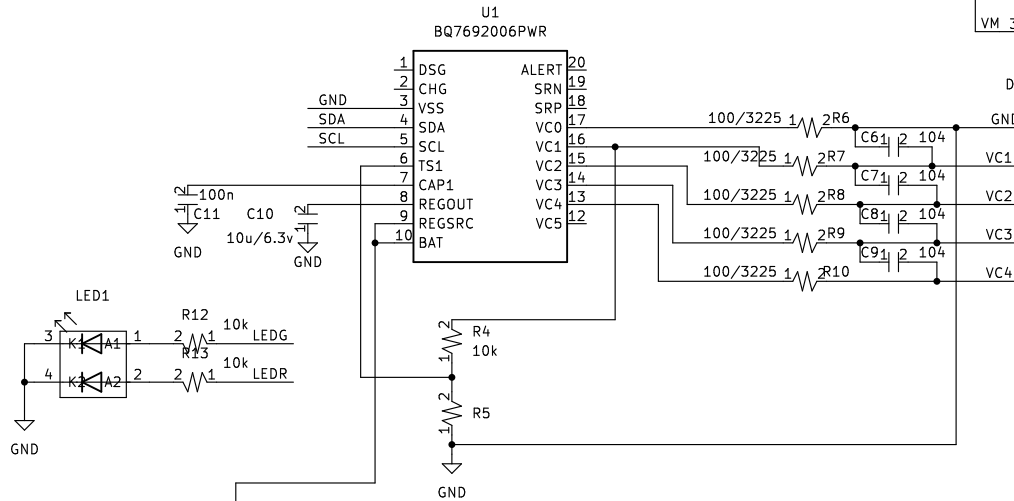
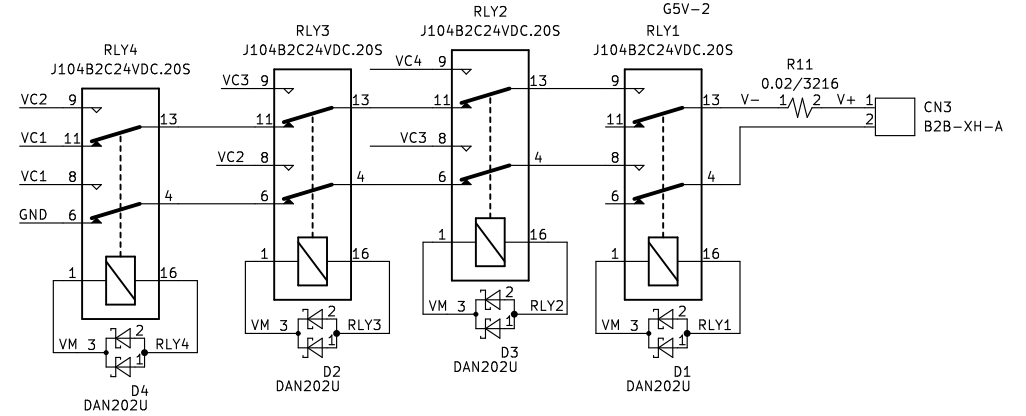
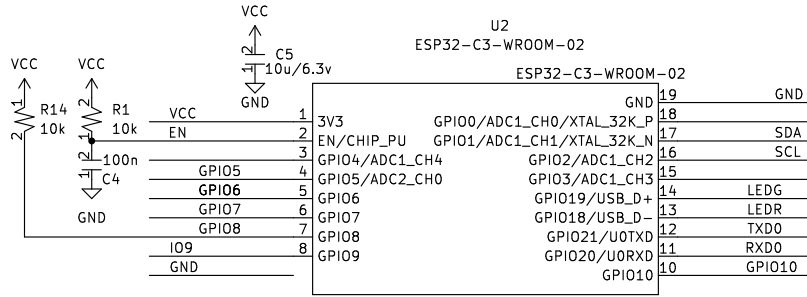
- 修正点
1. 電源電圧を5Vから24Vに変更する。
  2. リレーコイル電圧もDC24Vに変更する。
  3. GPIO8はプルアップして、リレーには使わない
  4. GPIO10をリレー4の駆動に使う
  5. BQ7692006の9、10ピンをDC24Vに接続する。
